**RELATÓRIO DE AUDITORIA DE OBRAS PÚBLICAS
Nº. 220001.01.03.03.028.0217**

Obra Auditada:

Construção da Escola de Educação

Profissionalizante São José, Município de Sobral

Foto 6 – Equipamentos Instalados na Escola

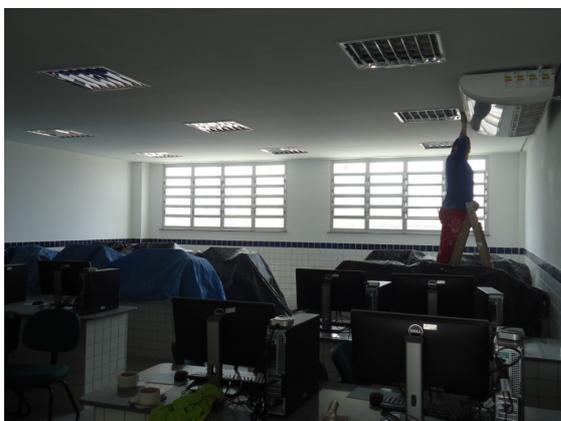
155. Em visita à obra, a auditoria constatou que se encontravam nas dependências da Escola equipamentos como: computadores, balanças de precisão, estufas, microscópios, fogão, forno industrial, geladeira, freezer e buffet aquecido (foto 6), instalados por ocasião da inauguração da Escola de Educação Profissionalizante São José no dia 29/09/2016, conforme informado pela fiscalização do DAE.

156. Apesar de a SEDUC disponibilizar segurança para a guarda do local, a auditoria constatou que há fragilidade no controle e armazenamento desses equipamentos, uma vez que a obra ainda está em execução, com operários trabalhando, e que ainda não foi recebida pela Secretaria, estando os referidos equipamentos sujeitos a furto, perdas e danos.
